改善箇所説明図

不具合発生箇所

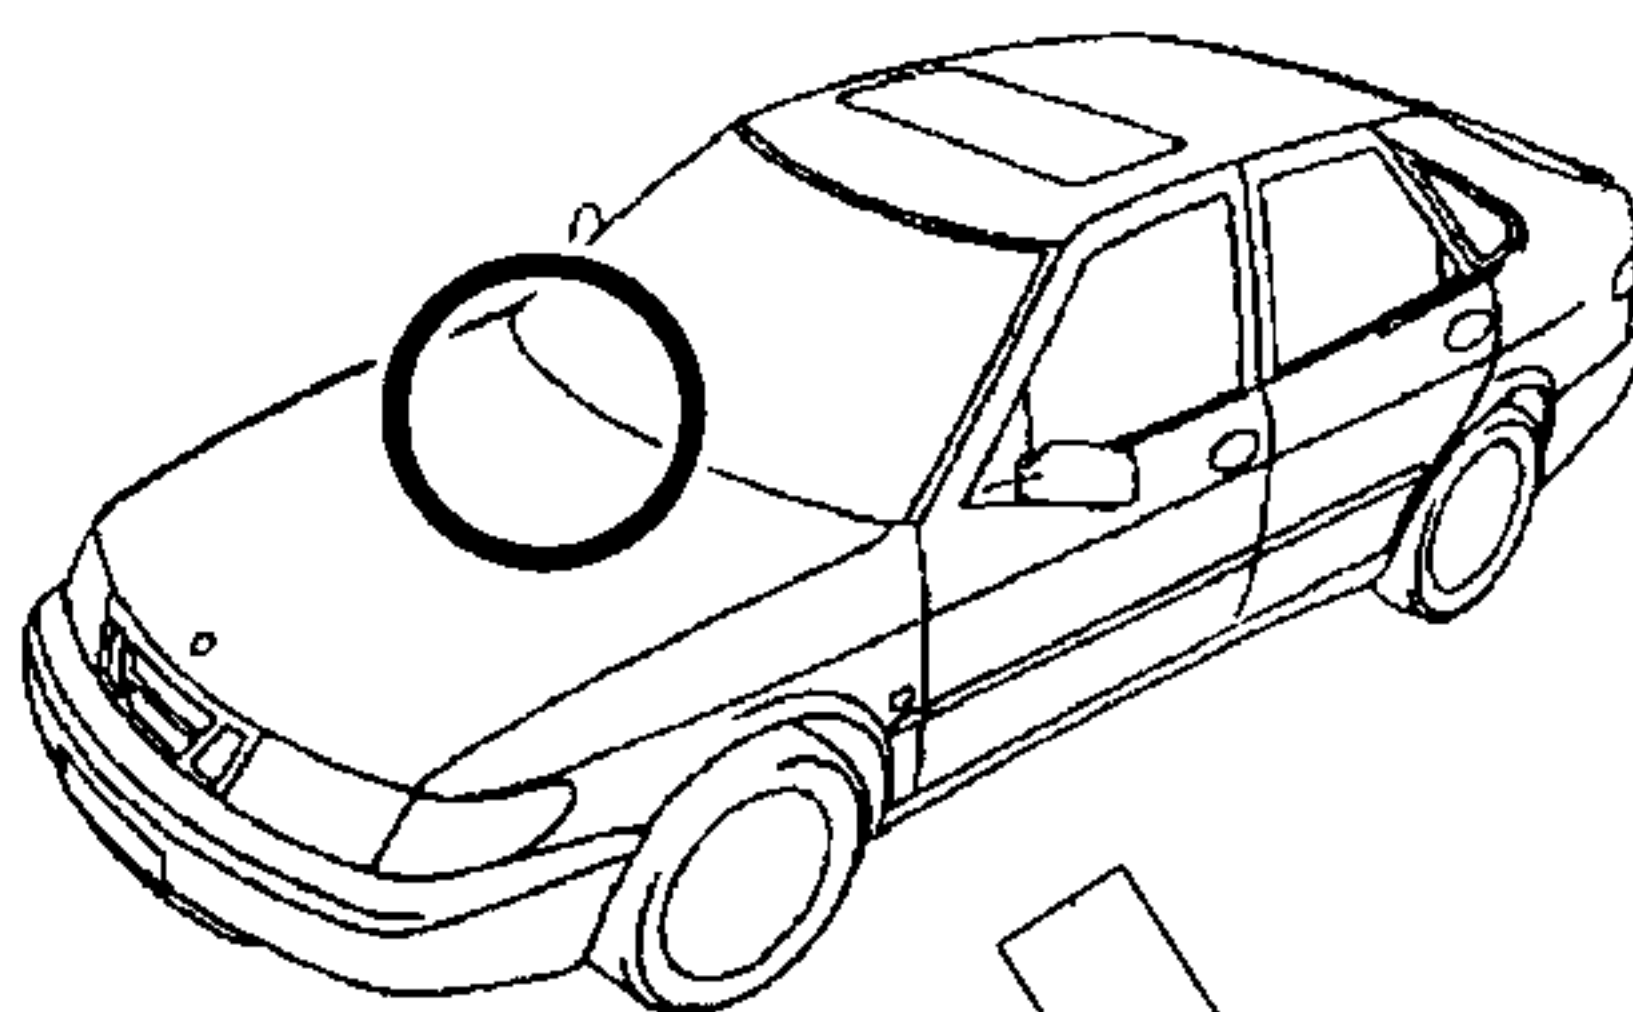
助手席のエアバッグにおいて、ユニット内のアースが不適切なため、湿度が低い時に、静電気が帯電し、そのままの状態で使用を続けると、エアバッグユニット内で放電がおこり、最悪の場合、当該エアバッグが誤って展開するおそれがある。
